日本原燃株式会社

前回(2020 年 4 月 10 日)ヒアリングコメントへの回答(第十二条 監視測定設備)

前回のヒアリングで「廃棄物埋設施設における許可基準規則への適合性について 第十二条 監視測定設備」の資料に対して頂いたコメントについて以下に回答する。

第 1 表 廃棄物埋設地から漏えいする放射性物質の濃度及び線量の監視測定設備

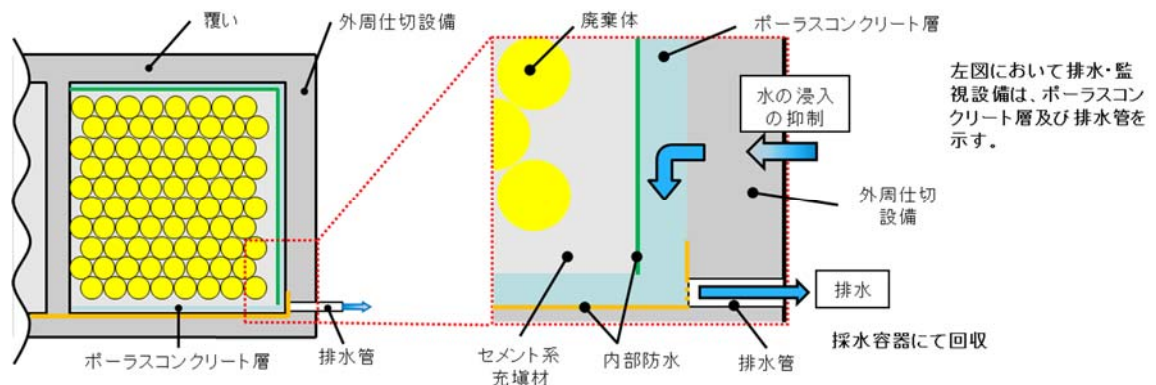
・P.7,表1とP.9,表2において、線量当量率サーベイメータは「×(共用)」、「*3:新たな要求事項に対して既設設備(許可済)を用いる。」となっているが、別の要求の既設設備を流用するというものでないか。もう少し具体的に記載すること。

*3：新たな監視測定項目要求事項に対して既設設備(許可済)を用いる。

なお、放射能測定装置及び放射線サーベイ機器線量当量率サーベイメータは既許可による設備で、1号、2号及び3号廃棄物埋設施設で共用である。新たな監視測定項目である排水中の放射性物質の線量の測定には、放射線管理施設の設備である放射線サーベ

イ機器を監視測定設備として流用する。
